Oggetto: **Verifica di assoggettabilità a V.I.A. inerente al “Progetto di completamento del complesso turistico Montimare in loc. Torre Rinalda, nel comune di Trepuzzi”**. - Ditta prop.te: Montimare spa
**Vincolo idrogeologico – R.D.L. 3267/1923, R.D. 1126/1926, Art. 20 L.R. 01/2023, R.R. 09/2015 -
Comunicazione dei motivi ostativi ai sensi dell’art. 10 bis L. 241/90 –
Riscontro Vs. pec del 24/02/2026 Prot.N.0098577/2026 - RIF.0011212/2026**

SIT&A srl (ing. M. Farenga)

Fig. 2 - Stralcio Tav. A5 “Area servizi e attività ricreative - Piscine e solarium” consegnata

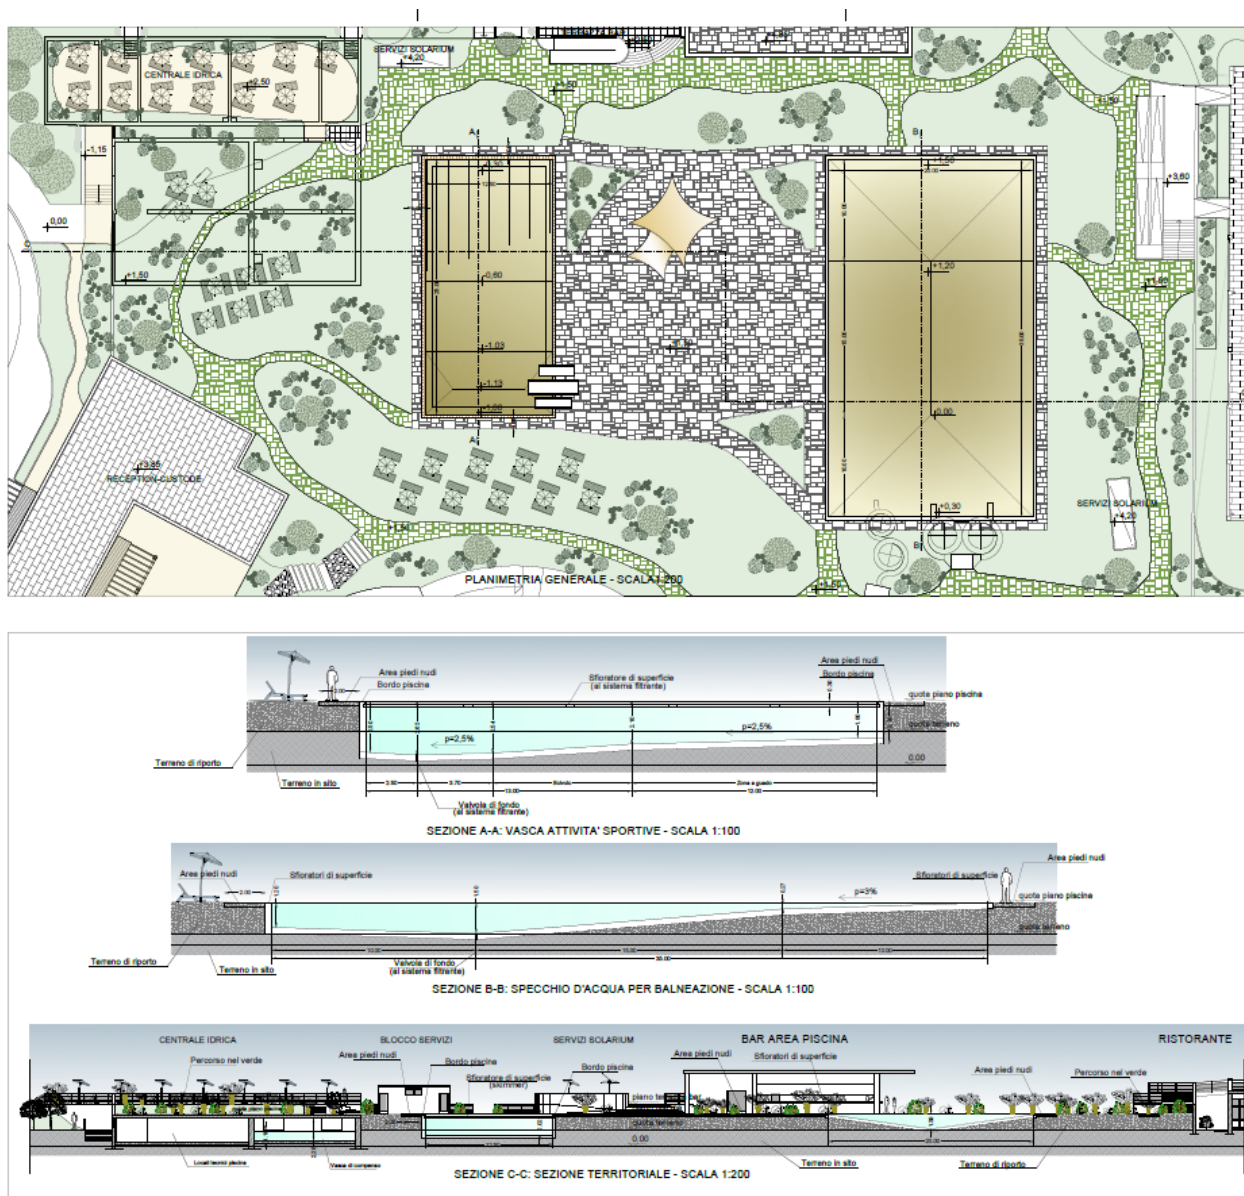
Ciò detto, la Tav. A5 “Area servizi e attività ricreative - Piscine e solarium” consegnata e proposta in stralcio nella seguente figura 2, riportava quote “relative” che non illustravano la reale morfologia del piano di campagna nell’area oggetto di esame.

La tavola A5 revisionata e qui allegata, oltre che riportata in stralcio nella figura 3, comprende quote “assolute” tratte da rilievo Lidar (in rosso quelle riferite al piano di campagna ed in nero quelle di progetto) ed è stata modificata in maniera tale da garantire che tutte le opere si collochino ad una distanza pari ad almeno 1,50 m dalla falda.

Fig. 5 - Dettaglio Tav. A5 revisionata - Area delle piscine

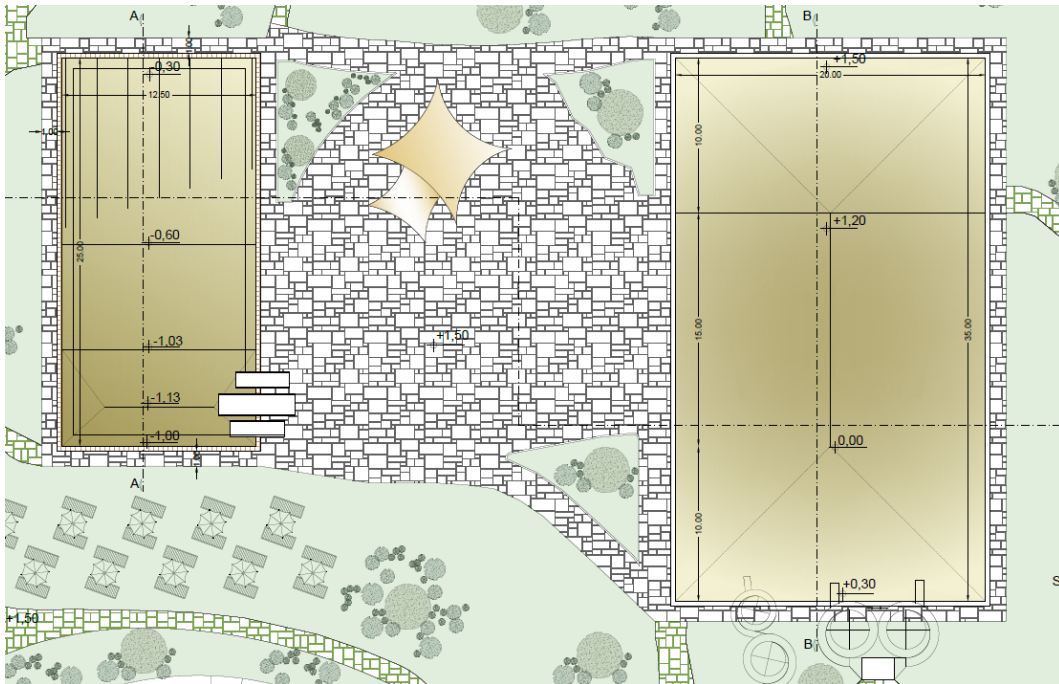
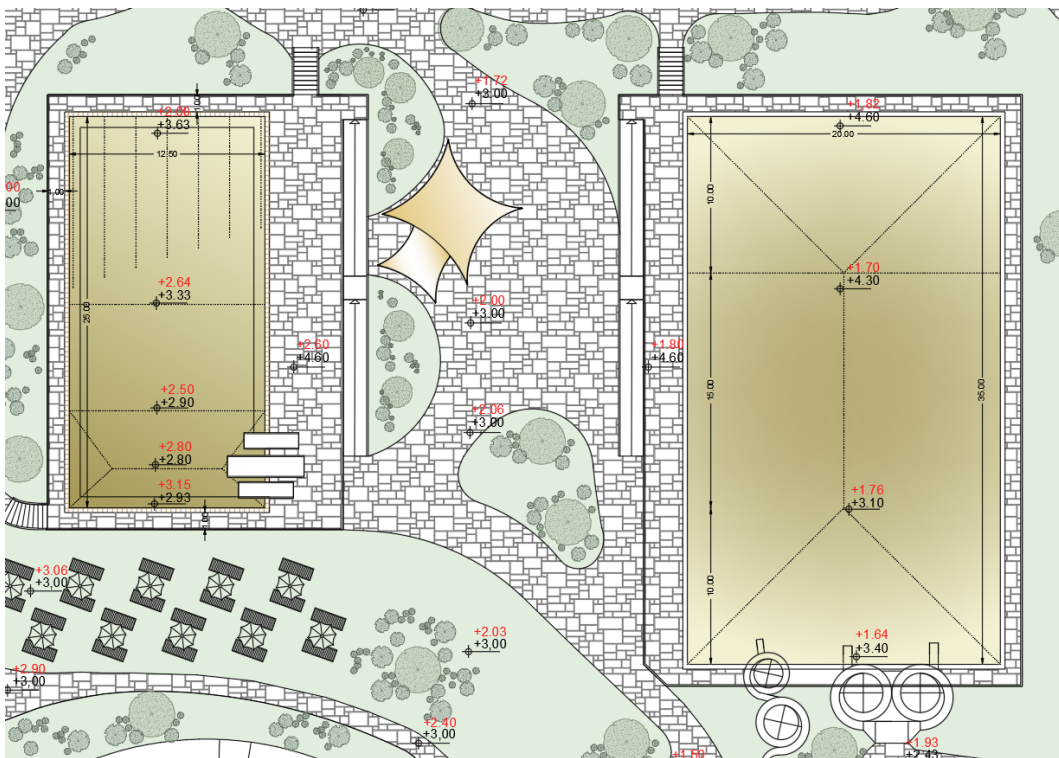
A seguito della presente revisione progettuale, che prevede una lieve modifica delle quote, le due piscine previste saranno realizzate fuori terra, su piattaforme sopraelevate poste a una quota complessiva di 4,60 m, corrispondente a circa 2,00 m al di sopra del piano di campagna. La piscina di maggiore altezza avrà una profondità massima pari a 1,80 m, in luogo dei precedenti 2,60 m.

L'accesso a entrambe le piattaforme sarà garantito mediante scale e rampe conformi alla normativa vigente in materia di abbattimento delle barriere architettoniche. È inoltre prevista l'installazione di staccionate a protezione dell'intero perimetro delle piattaforme. L'area compresa tra le due piscine, che conserva sia le strutture ombreggianti che le aree a verde, avrà quota inferiore.

Fig. 7 - Dettaglio Tav. A5 revisionata - Area Centrale idrica e locali tecnici

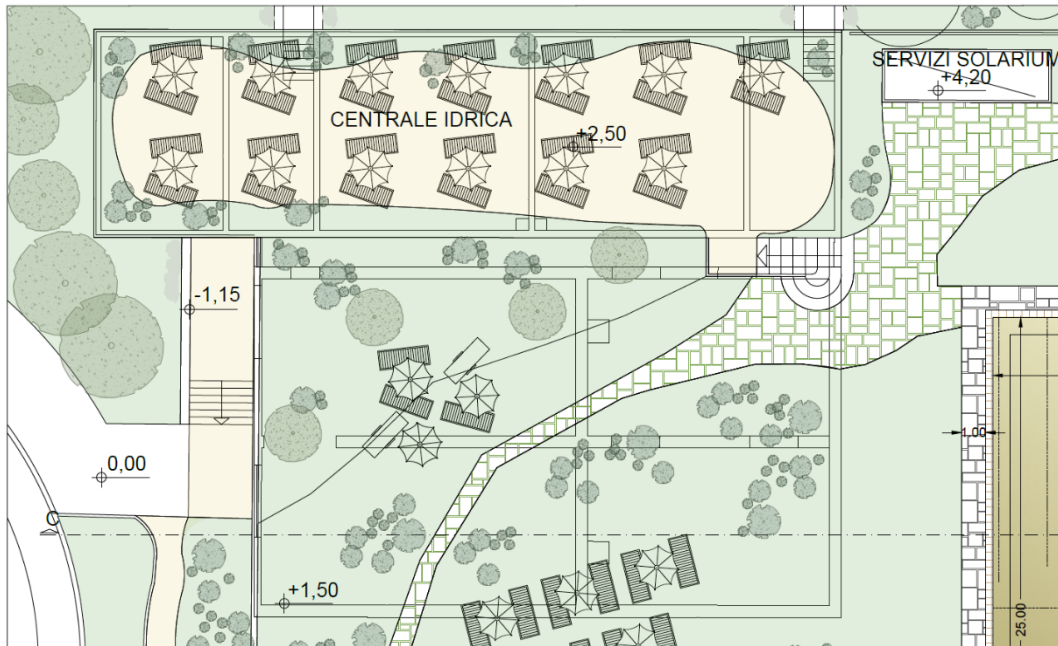
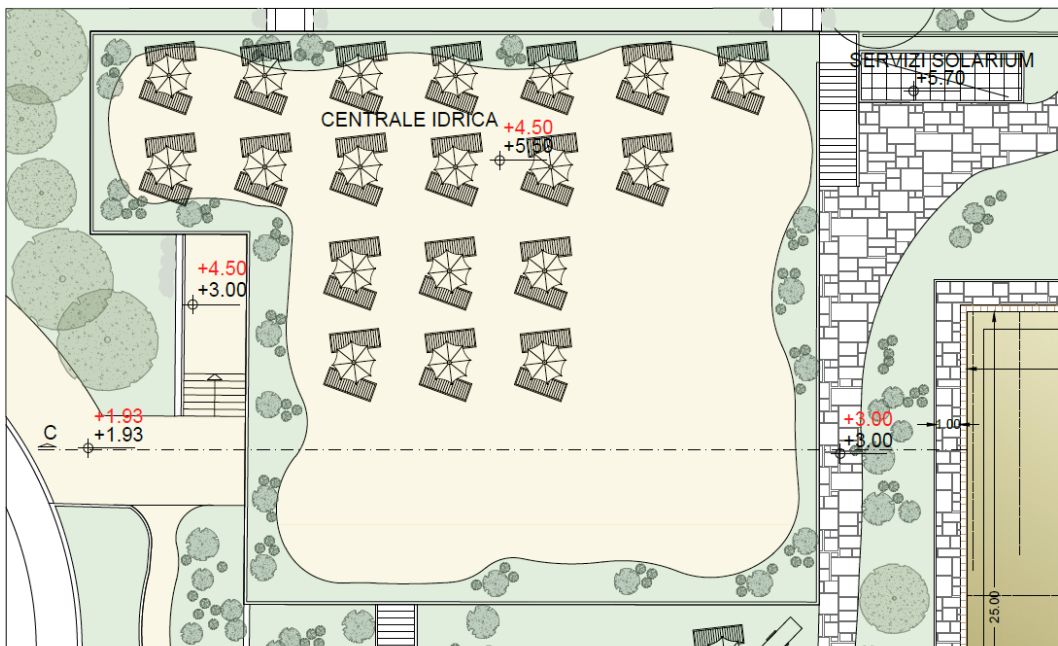
In merito invece ai locali tecnici a servizio delle vasche, precedentemente interrati e a filo con il terreno, saranno portati alla stessa quota della centrale idrica, con la quale costituiranno un unico corpo edilizio.

Il nuovo volume sarà dotato di copertura a tetto giardino; l'accesso alla stessa sarà garantito mediante una scala collocata sul lato Ovest della struttura.

Fig. 8 - Area oggetto di intervento articolata in sottozone a quota altimetrica costante (le porzioni evidenziate in viola mantengono invece la quota del piano di campagna)

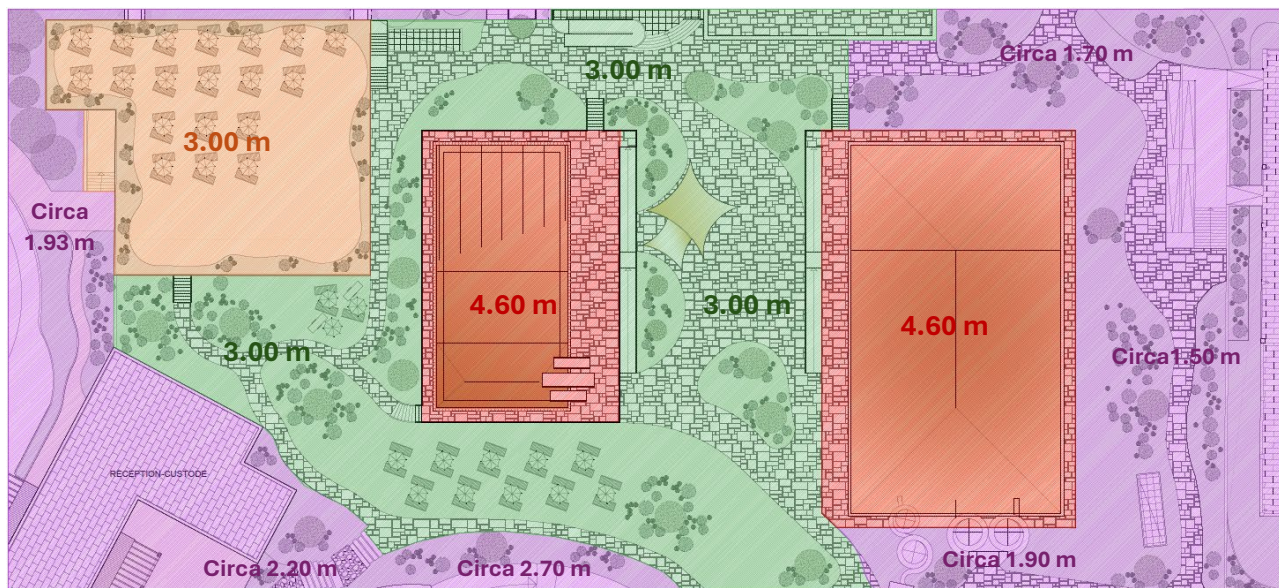
Per quanto concerne l'area circostante le vasche, l'analisi altimetrica del rilievo Lidar ha evidenziato un lieve declivio del terreno in direzione est. Tale elemento ha costituito il riferimento per la definizione delle nuove quote di progetto, calibrate in coerenza con l'andamento naturale del piano di campagna.

La figura precedente individua le macroaree per le quali è stata definita una quota altimetrica costante. Fanno eccezione le porzioni evidenziate con retino viola, nelle quali si prevede di mantenere una quota variabile, coerente con l'andamento naturale del piano di campagna; in tali ambiti si interverrà esclusivamente mediante il rimodellamento e l'addolcimento delle pendenze in corrispondenza dei percorsi, al fine di garantire condizioni di piena accessibilità.
